Oggetto: **Ditta Individuale Narcisi Giancarlo**. Sede legale: C.da Colle Baricelle n° 10 e sede operativa C.da Piane del Comune di Penne (PE).
Richiesta di autorizzazione regionale, ai sensi dell'art. 208 del D.Lgs. n° 152/2006 e ss.mm.ii., L.R. n° 45/2007 e ss.mm.ii. art. 45 - L. n° 241/1990 e ss.mm.ii. - L.R. n° 31 /2013, per la realizzazione e la gestione di un impianto di messa in riserva (R13) e recupero (R5) di rifiuti speciali non pericolosi.

Conferenza dei servizi del 12/10/2017. Parere tecnico di competenza.

Foto 6: sistema di abbattimento delle polveri.

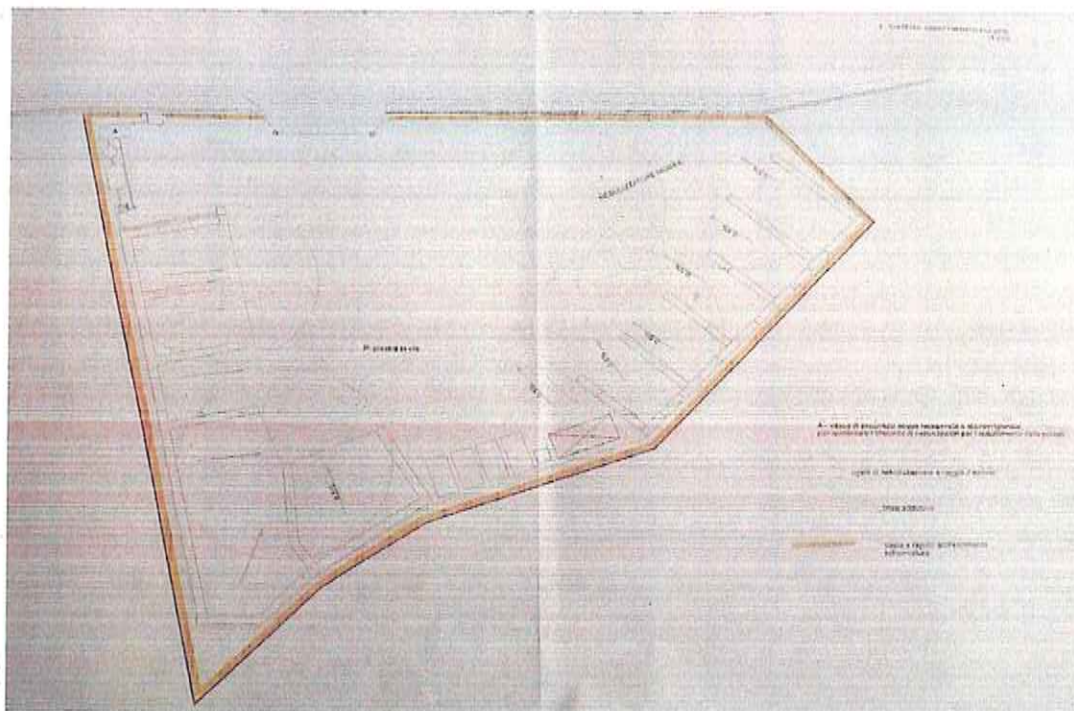
Le **emissioni diffuse in atmosfera**, relative alle varie fasi di stoccaggio e movimentazione di materiale in ingresso e in uscita, dovranno essere opportunamente tutelate da idonei sistemi di contenimento delle polveri. A tale scopo potranno risultare utili, oltre alle misure di mitigazione proposte dalla Ditta (**foto 6**) e recepite dal presente parere come prescrizioni da imporre alla Ditta medesima, altre indicazioni quali l'installazione di un contatore posto a monte dell'impianto di irrorazione, nonché indicazioni date dall'Allegato V alla Parte V del D.Lgs. n. 152/2006 e s.m.i..

Foto 7 – trattamento acque meteoriche e impianto di nebulizzazione.

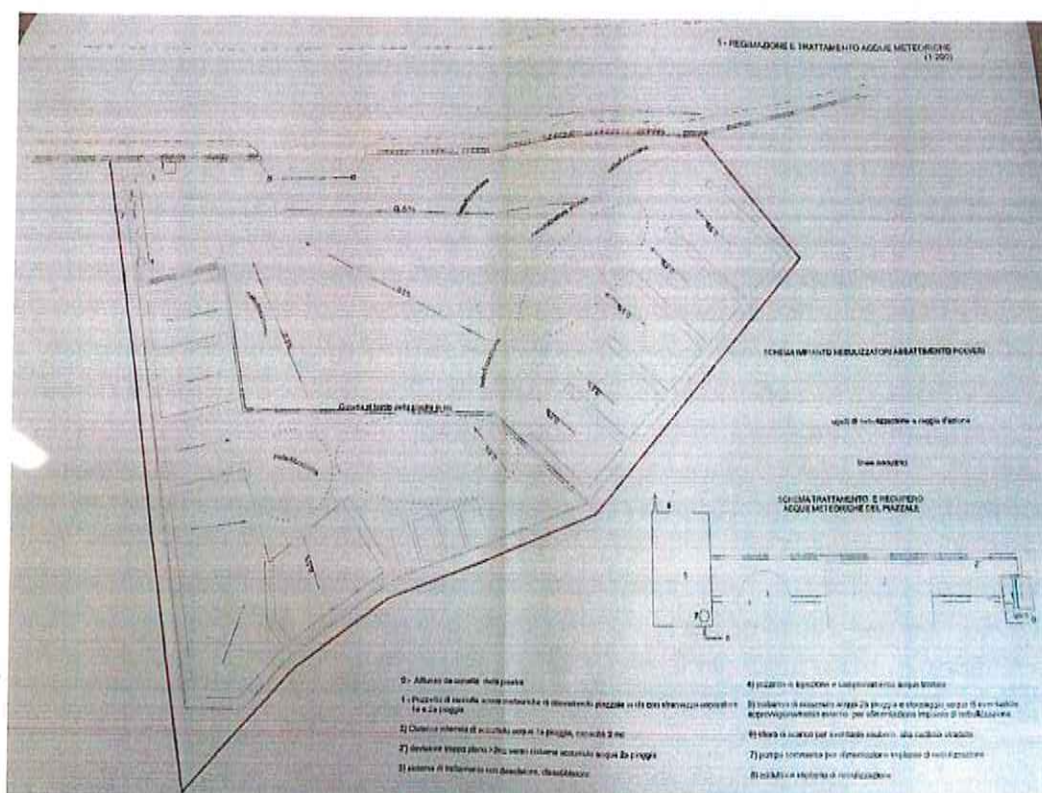
- 1) Poiché l'area interessata da uno strato di misto compatto dovrà essere **pavimentato almeno con asfalto**, in quanto potrebbe essere interessata da eventuali contaminazioni dalla movimentazione veicolari, anche quest'area dovrà essere munita di sistema di raccolta delle acque meteoriche. A tal proposito dovrà essere ridimensionato l'impianto di trattamento di prima pioggia. Pertanto la ditta dovrà produrre nuova planimetria nella quale dovranno essere comprese anche le superfici di movimentazione, i sistemi di convogliamento (canalette, caditoie ecc.), nonché il ridimensionamento delle vasche dell'impianto del depuratore.
- 2) Deve essere previsto n° 1 pozzetto di prima pioggia dopo il disoleatore e prima della vasca di accumulo acque depurate;
- 3) Deve essere realizzato un pozzetto prima dello scarico nel corpo recettore;

- 4) Dovrà essere richiesto l'autorizzazione allo scarico delle acque eccedenti (Regione Abruzzo), nonché l'autorizzazione all'Ente gestore della caditoia stradale, e l'autorizzazione per l'utilizzo delle acque depurate convogliate ed utilizzate per la nebulizzazione e bagnatura dei rifiuti e piazzale dell'impianto;
